Pièce 12 – Avis MRAe

Projet de parc éolien Pied des Monts

**Avis sur le projet d'exploitation
du parc éolien du Pied des Monts
à- Givry, Sainte-Vaubourg et Vaux-Champagne (08)
porté par la SAS Parc éolien du Pied des Monts**

N° réception portail : 005076/A P

Figure 2: Parcs éoliens à proximité du projet

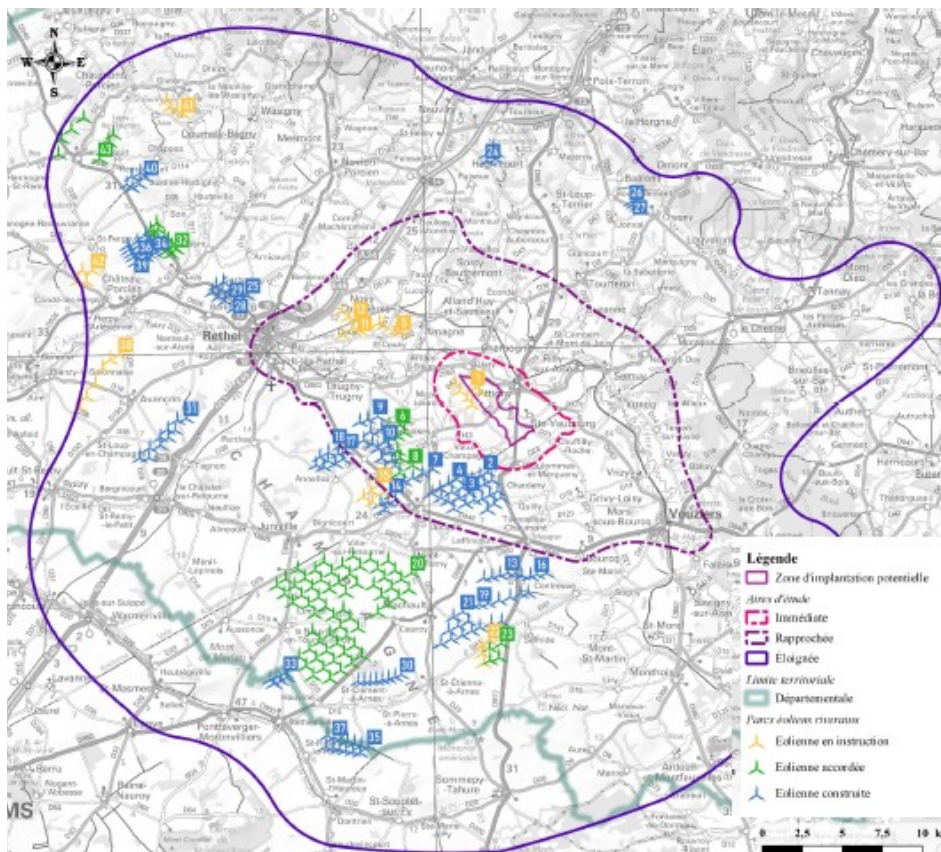
L'aire d'étude rapprochée (5,9 à 13,2 km autour de la ZIP) comprend 10 parcs en exploitation (78 éoliennes), 2 parcs autorisés non construits (9 éoliennes), et 4 parcs en instruction (20 éoliennes). L'aire d'étude éloignée (15,6 à 30 km autour de la ZIP) comprend 18 parcs en exploitation (94 éoliennes), 4 parcs accordés (87 éoliennes) dont certains sont sous procédure de contentieux, et 4 parcs en instruction (18 éoliennes).

Le projet s'inscrit dans un secteur fréquenté par des espèces protégées de chauves-souris et d'oiseaux (Cf chapitre 2.1.) et dans une zone défavorable à l'implantation d'éoliennes au plan paysager des Ardennes (Cf chapitre 2.2.).

Figure 4: Carte des contacts de chauves-souris

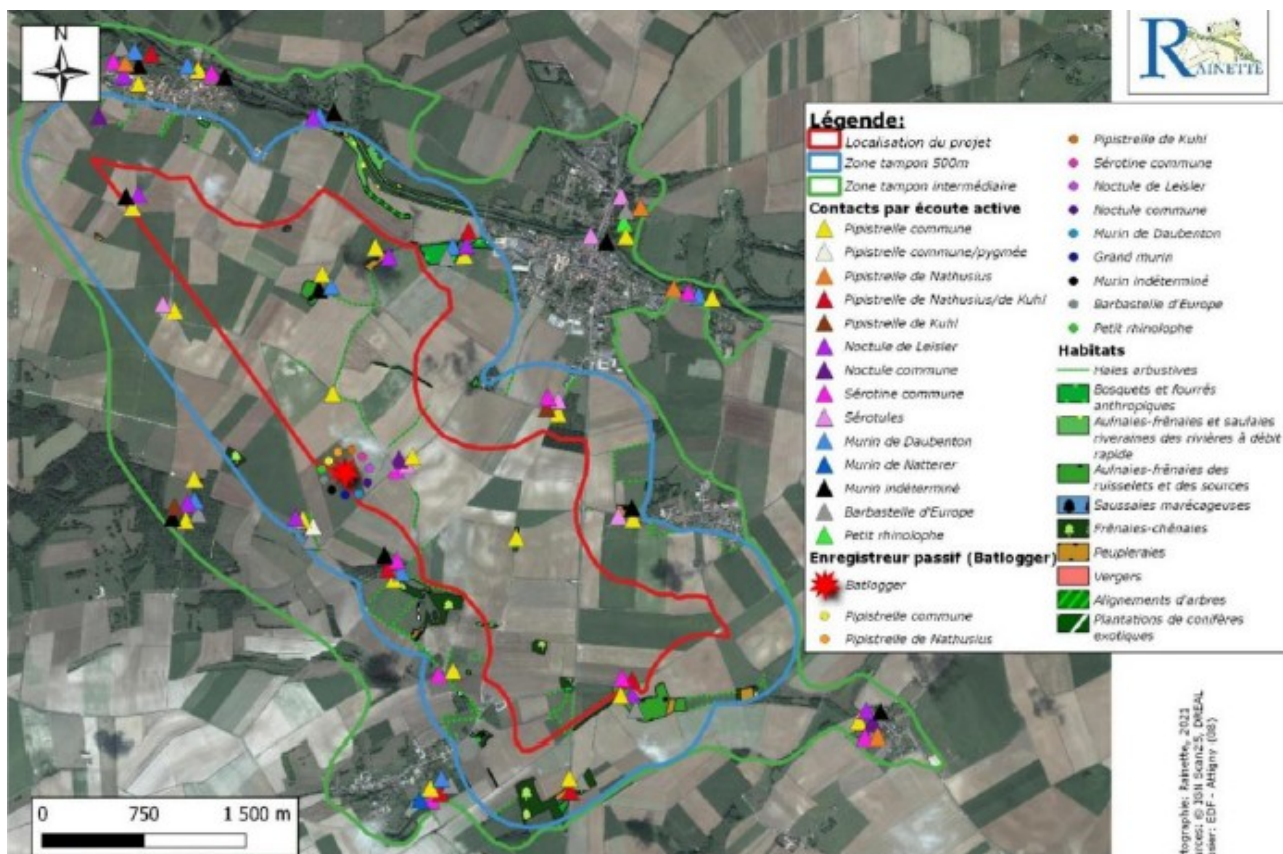
Selon l'étude d'impact, le site est majoritairement occupé par la Pipistrelle commune qui a été contactée à tous les points d'écoute. La deuxième espèce majoritairement contactée est la Pipistrelle de Nathusius, que l'on peut surtout retrouver au niveau des rotors lors de sa migration. Dans une moindre mesure, viennent ensuite les Noctule et Sérotine qui ont été contactées en plus grande proportion à 80 m. Le secteur sud-est présente des intérêts moyens à forts pour les habitats.

L'Ae recommande au pétitionnaire d'éloigner les éoliennes du secteur sud-est présentant des intérêts moyens à forts pour les habitats des chauves-souris.

Figure 7: Diagramme d'encerclement depuis Vaux-Champagne

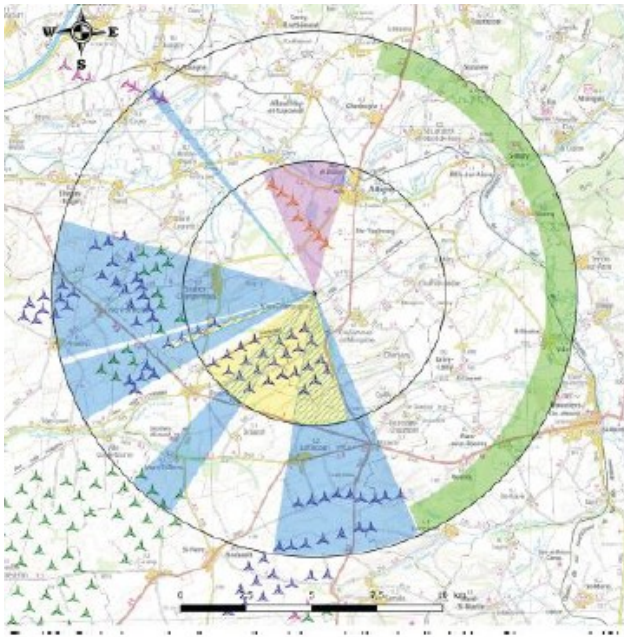
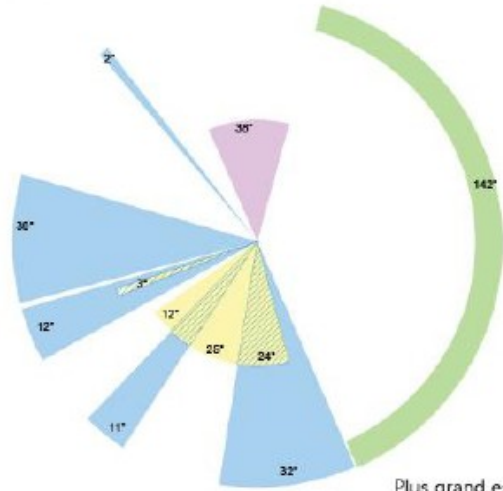
Par exemple, depuis Vaux-Champagne (Cf figure n°7), le dossier indique que le projet ne change pas la situation de risque de saturation, précisant que « c'est l'indice du plus grand espace de respiration qui est réduit de 50° environ en présence du projet de Pied des monts, mais reste néanmoins supérieur à 140°. Ce constat fait écho à la volonté lors du développement de ce projet de s'inscrire dans un paysage dans lequel le motif éolien est déjà présent, afin d'éviter les effets de mitage ». L'Ae constate que pour ce village, le plus grand angle sans éolienne est de 142°, soit inférieur à celui qui est recommandé par le SRE Champagne-Ardennes (160° minimum).

Angle d'occupation de l'horizon
 $162^\circ > 120^\circ$

Plus grand espace
 de respiration = 142°

L'Ae recommande au pétitionnaire de respecter un angle sans éolienne de 160° à 180° tel que recommandé par le SRE Champagne-Ardennes.
